**ODBORNÉ STANOVISKO
z hlediska bezpečnosti pro volně žijící ptáky**

Předmět odborného stanoviska
Konzola PAŘÁT III-R-DBW kat.č. 788-00

Výrobce
ENERGETIKA SERVIS s.r.o.
Křižíkova 1690, 37001 České Budějovice

Pozn:		Kontroloval:	
ENERGETIKA SERVIS s.r.o. Křížkova 1690, 370 01 Č.Budějovice		Kadlec F.	
Datum: 10.10.2011		Kreslil:	
Máster:		Maurer O.	
Název:		Měřil: NENI	
KONZOLA PAŘÁT-III-R-DBW kat.č. 788-00		Číslo výkresu:	
Stupeň: SLOŽENÉ PODPĚRNÉ TĚLO		příloha č. 19

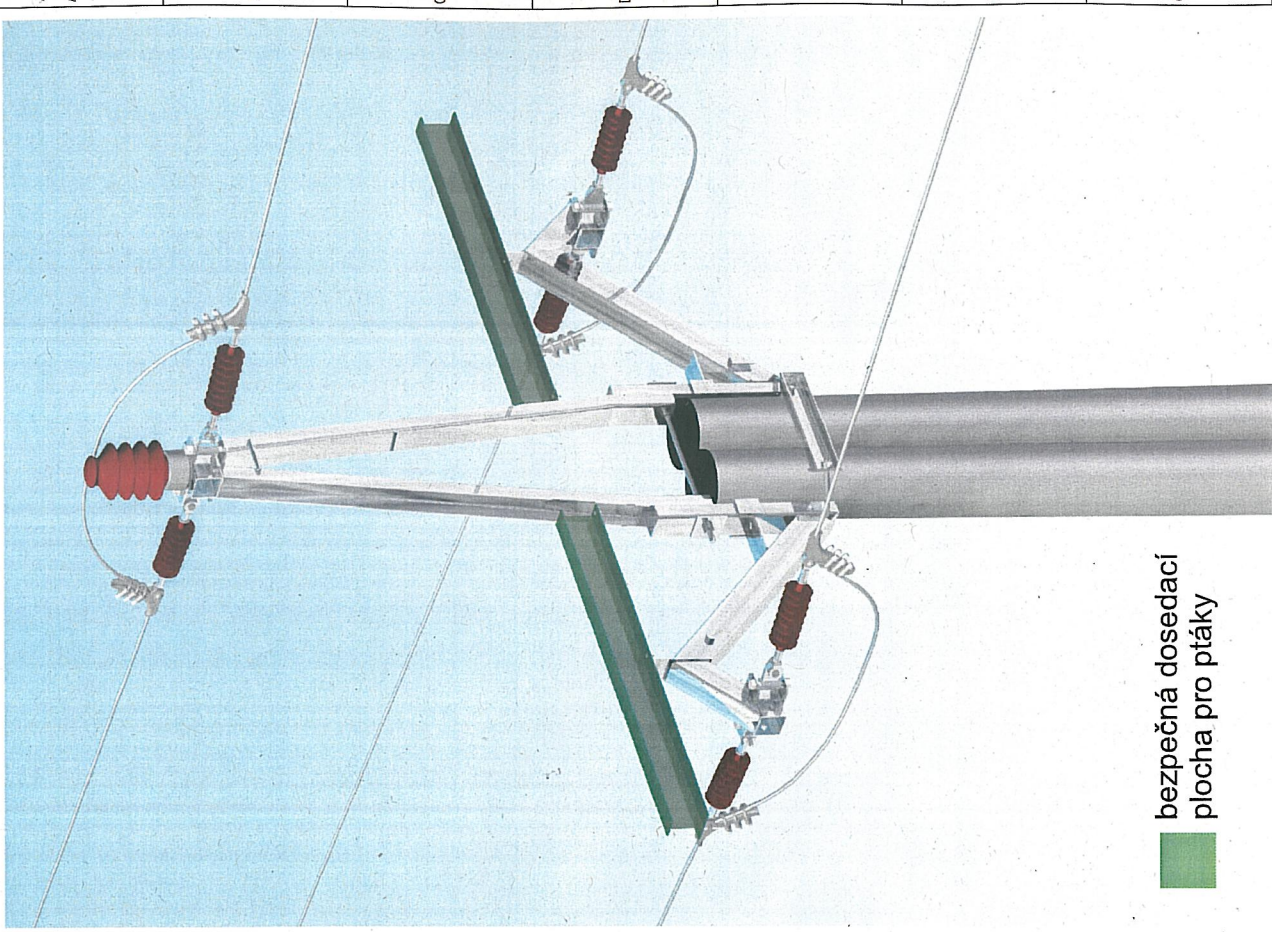
Konzola PAŘÁT III-R-DBW kat.č. 788-00 je konstruována tak, že ptáci mohou dosedat na speciální dosedací prvek z izolačního materiálu. Tento prvek nabízí ptákům dostatečně dlouhou a vhodně umístěnou plochu z izolačního materiálu, která umožňuje bezpečné dosednutí ptáků všech velikostních kategorií. Menší ptáci velikosti poštolky mohou patrně v ojedinělých případech dosedat na vodorovnou výztuhu mezi bočním a středním ramenem konzoly a hlavu dvojitého sloupu. U ptáků velikosti poštolky je však úraz proudem při tomto způsobu dosednutí díky tělesným proporcím prakticky vyloučen. Všichni větší ptáci budou nepochybně přednostně dosedat na dosedací prvek. Pro ptáky sedící na dosedacím prvku nehrozí riziko úrazu kontaktem s vodičem, ani prostřednictvím trusu. Pokud by došlo tímto způsobem k propojení vodiče s tělem ptáka, k úrazu nemůže dojít, protože pták se nedotýká uzemněné části konzoly (dostatečné izolační schopnosti dosedacího prvku za sucha a za deště jsou doložené zkušebním protokolem č. 9596/11). Na základě posouzení předložených podkladů se domníváme, že navržené řešení zcela eliminuje rizika úrazů ptáků.

bezpečná dosedací
 plocha pro ptáky
